DECISÃO SOBRE A CONFORMIDADE AMBIENTAL DO PROJETO DE EXECUÇÃO

Identificação	
Designação do Projeto	Projeto de Expansão do Campo de Golfe de Monte Rei
Enquadramento no regime jurídico de AIA	Artigo 1.º, n.º 3, alínea b), subalínea i) do Decreto-Lei n.º 151-B/2013, de 31 de outubro, alterado e republicado pelo Decreto-Lei n.º 11/2023, de 10 de fevereiro (que estabeleceu o regime jurídico da avaliação de impacte ambiental - RJAIA) Anexo II, n.º 12, Alínea f) do RJAIA
Localização	Freguesia de Vila Nova de Cacela, Concelho de Vila Real de Santo António, Distrito de Faro
Proponente	VNC – Vila Nova de Cacela, Promoção Imobiliária e Investimentos Turísticos, Lda.
Entidade licenciadora	Câmara Municipal de Vila Real de Santo António
Autoridade de AIA	Comissão de Coordenação e Desenvolvimento Regional do Algarve, I.P.
DIA	Data: 20/12/2019
	Entidade emitente: Comissão de Coordenação e Desenvolvimento Regional do Algarve

Decisão	Não Conforme
----------------	--------------

Figura 6. Comparação do PGF com o plano de escavações. A linha escura na carta do lado esquerdo corresponde à área a terraplanar conforme transposta da carta do lado direito que indica os volumes de terra a movimentar. (Fonte: parecer setorial do ICNF, fevereiro de 2024)

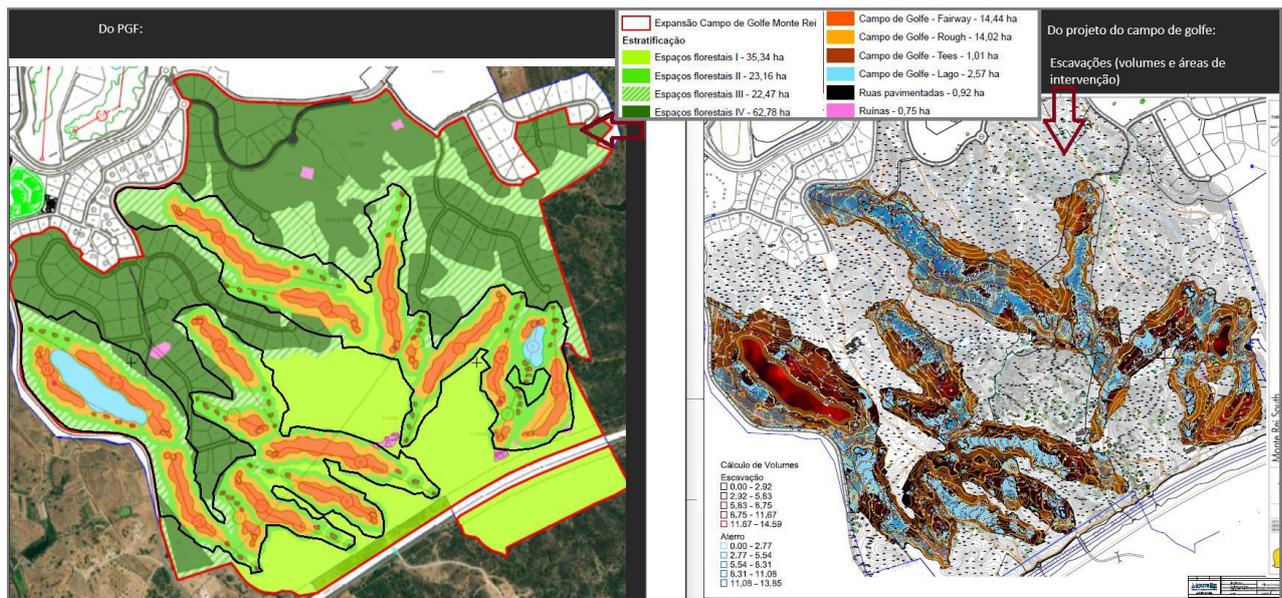
No entanto, pela observação da cartografia fornecida, constatamos que a área sujeita a desmatamentos e escavações para o “remodelamento” do terreno (esta última operação incompatível com a preservação dos atuais elementos arbóreos, arbustivos ou qualquer tipo de vegetação) afetará partes dos espaços florestais tipo I (alguns destes destinados pelo PGF a arborização), dos espaços florestais tipo II (que serão recuperados pelo PIP, com a plantação de arbustos e de algumas árvores cultivadas da lista acima) e dos espaços florestais tipo III, onde apenas são previstas no PIP a sementeira com ervas e arbustos “a utilizar na estabilização de encostas” escavadas nas operações de “remodelamento” de terreno, aparentemente sem plantação de árvores.

Este padrão de intervenções, conforme preconizadas no Projeto de Execução, e em particular para o caso das “áreas florestais tipo II” referidas no PGF, contrasta com a referência a modelos de silvicultura nestas áreas associados a pinhal (P. manso e P. de alepo) ou a sobreiro e azinheira, espécies que na maior parte desta área não poderão existir porque foram destruídas pela terraplanagem e não está, aparentemente, prevista a sua reposição.

Assim, para as envolventes dos relvados do golfe, a simbologia de tramas das ÁRVORES (segundo o PGF), no desenho AP-07, parece mais referir-se ao que será destruído (do que atualmente consta do PGF) do que aquilo que vai ser plantado (comparar com o desenho AP-01).

Estas constatações, para além de indicarem algum desfazamento entre o *layout* do projeto e o previsto no PGF, apontam para a possível disponibilidade de espaço adicional para o alargamento da área ocupada por quercíneas que pode não estar a ser devidamente utilizado.

Analisada a figura 4 (extrato do PGF) que representa os espaços florestais tipo 1, em comparação com a figura 5 acima, verificamos que parte dos Espaços Florestais tipo I poderiam ser beneficiados com arborizações para recuperação da densidade florestal pós incêndio (usando quercíneas e outras espécies autóctones), aos quais podem ser acrescidas algumas áreas dos espaços florestais tipo II e III.

Figura 7. Localização das árvores a abater conforme os dados dos Quadros 2, 3, 4 e 5 do Anexo VIII, aqui transpostos para SIG. (Fonte: parecer setorial do ICNF, fevereiro de 2024)

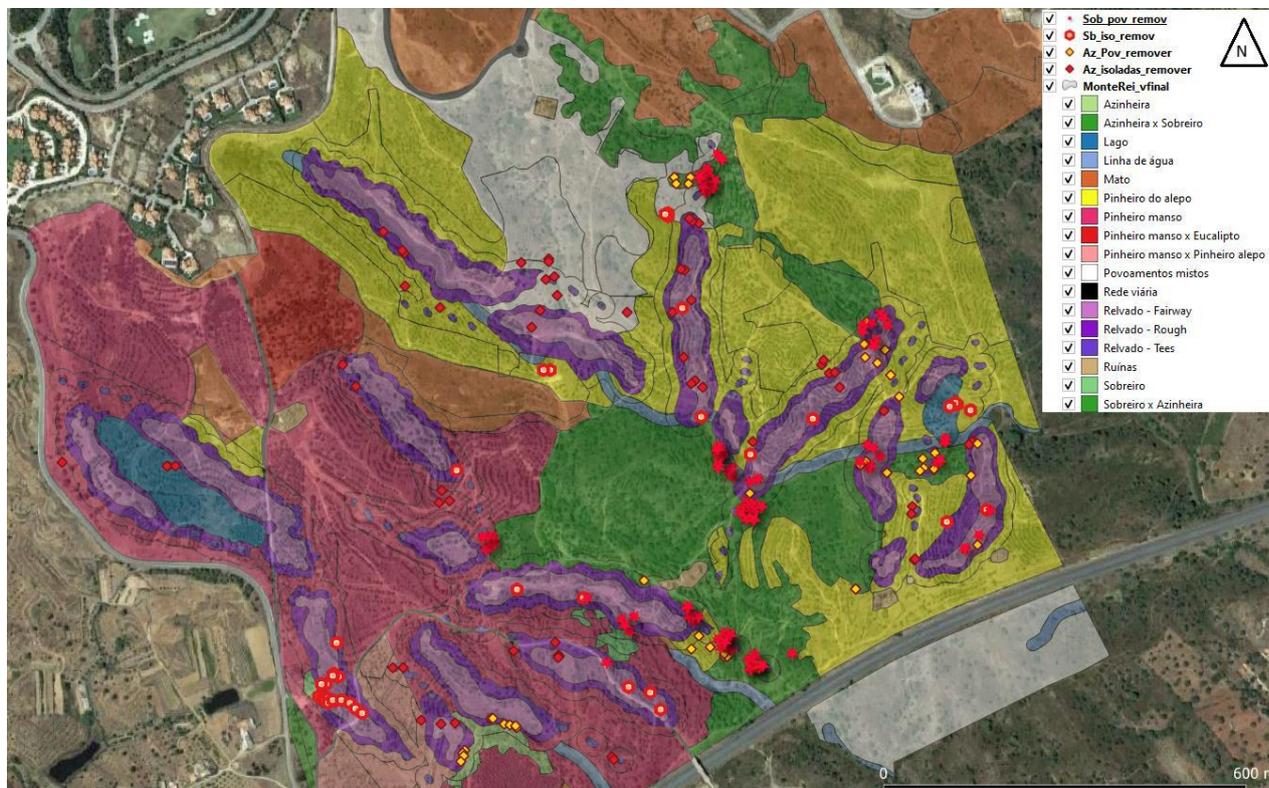
- 1 – O PGF prevê o corte de 264 árvores (Sb e Az) para a implantação da obra;

2 – No Anexo VIII a este RECAPE nas páginas 5 a 10 da memória descritiva associada são indicadas e georreferenciadas para abate, 45 azinheiras em povoamento, 62 azinheiras isoladas, 115 sobreiros em povoamento e 42 sobreiros isolados, num total de 264 árvores, 160 em povoamento e 104 isoladas.

Verificam-se assim discrepâncias nos números constantes nos vários documentos sobre o n.º de azinheiras e sobreiros a abater, carecendo este aspeto de explicitação.

Figura 9. Estrato da cartografia do projeto (Desenho n.º 8 da Planta estratégica, especialidade de movimento de terras). (Fonte: parecer setorial do ICNF, fevereiro de 2024)

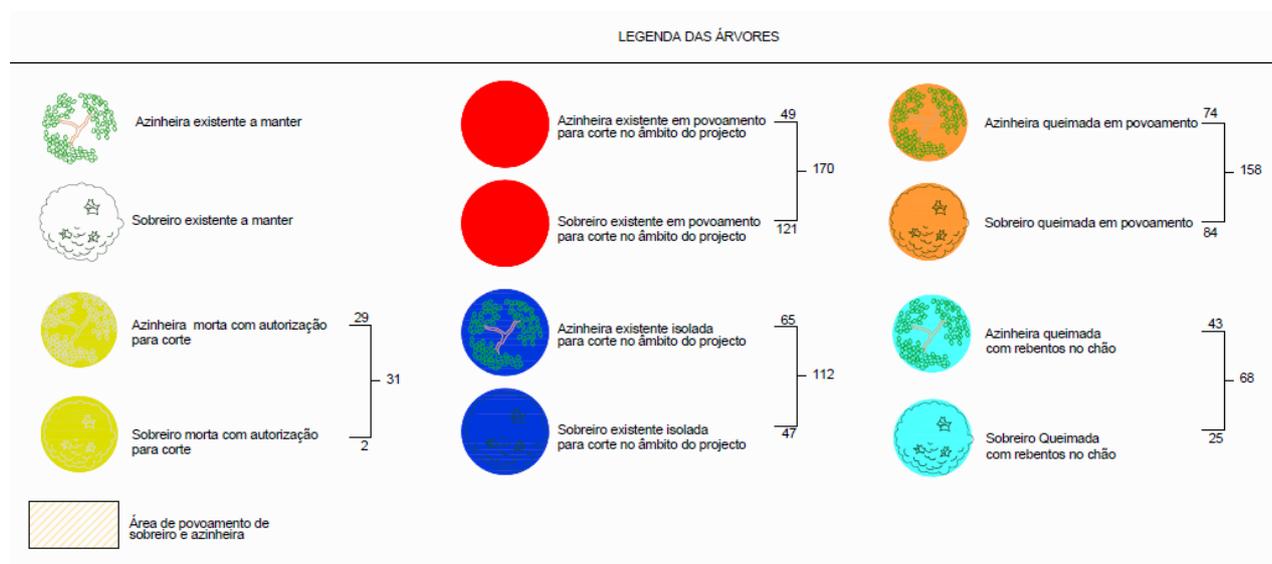
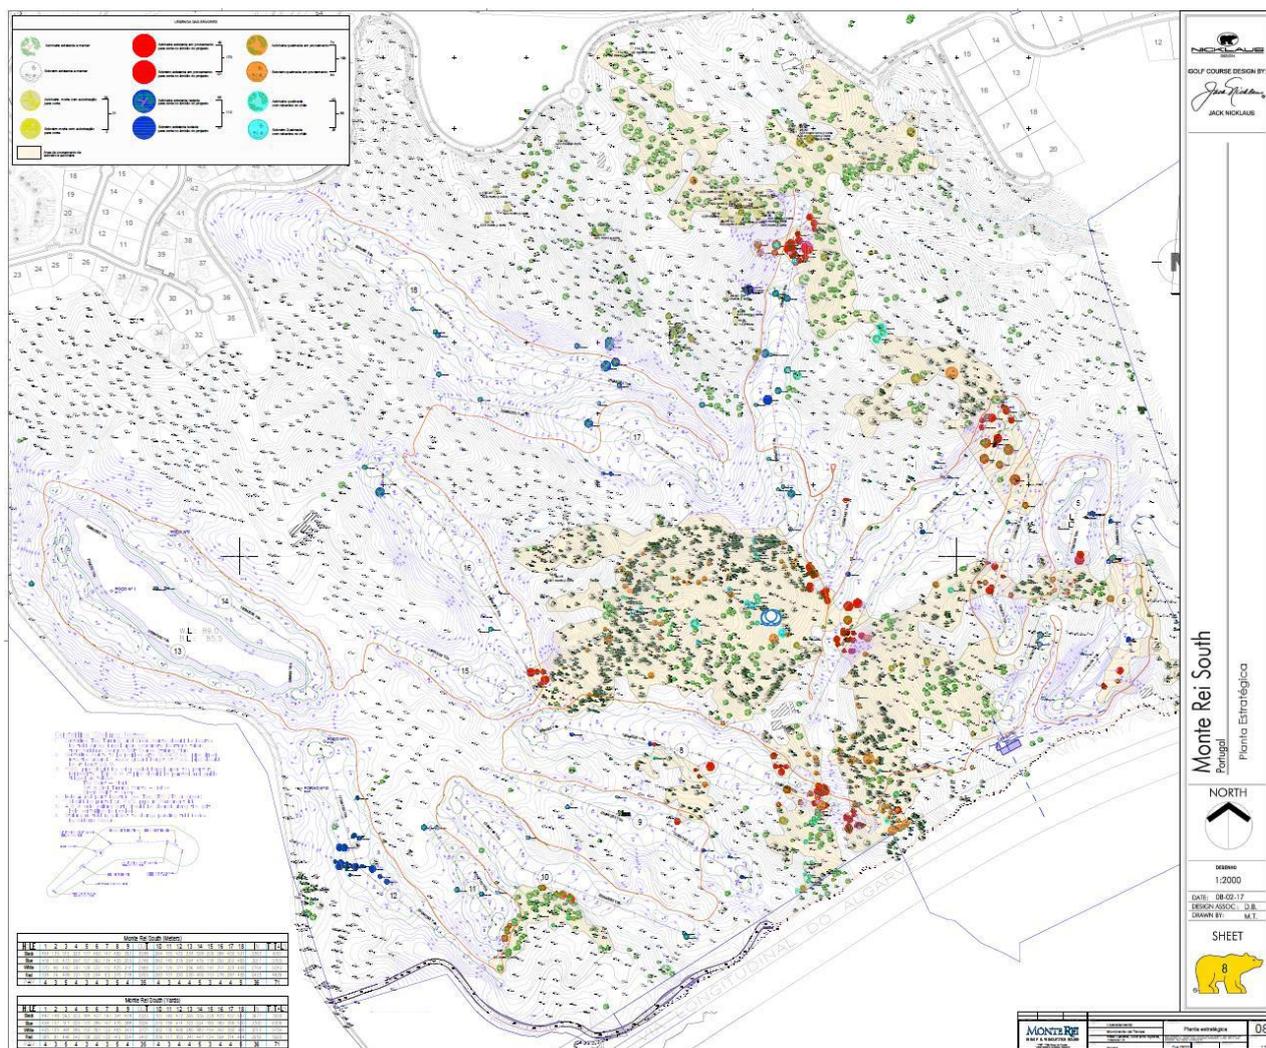
Árvores queimadas em povoamento (mortas?): Azinheira (74) + Sobreiro (84) = 158 árvores.

Árvores queimadas com rebentos (a recuperar): Azinheira (43) + Sobreiro (25) = 68 árvores.

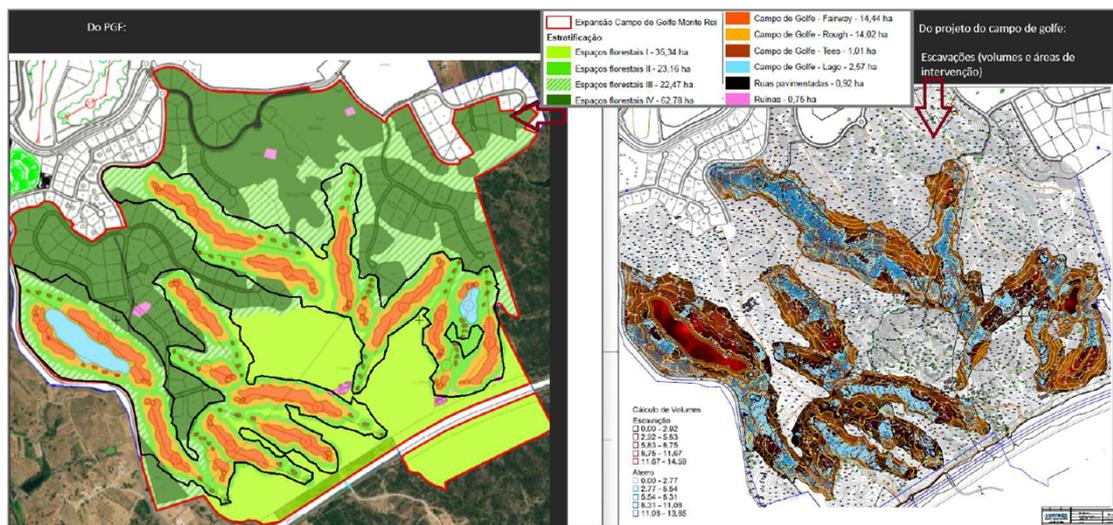
Assim, para as envolventes dos relvados do golfe, a simbologia de tramas das ÁRVORES (segundo o PGF), no desenho AP-07, parece mais referir-se ao que será destruído (do que atualmente consta do PGF) do que aquilo que vai ser plantado (por comparação com o desenho AP-01).

Estas constatações, para além de indicarem algum desfazamento entre o *layout* do projeto e o previsto no PGF, apontam para a possível disponibilidade de espaço adicional para o alargamento da área ocupada por quercíneas que pode não estar a ser devidamente utilizado.

Analisada a Figura 2 (extrato do PGF) que representa os espaços florestais tipo 1, em comparação com a Figura 3, verifica-se que parte dos Espaços Florestais tipo I poderiam ser beneficiados com arborizações para recuperação da densidade florestal pós incêndio (usando quercíneas e outras espécies autóctones), aos quais podem ser acrescidas algumas áreas dos espaços florestais tipo II e III.
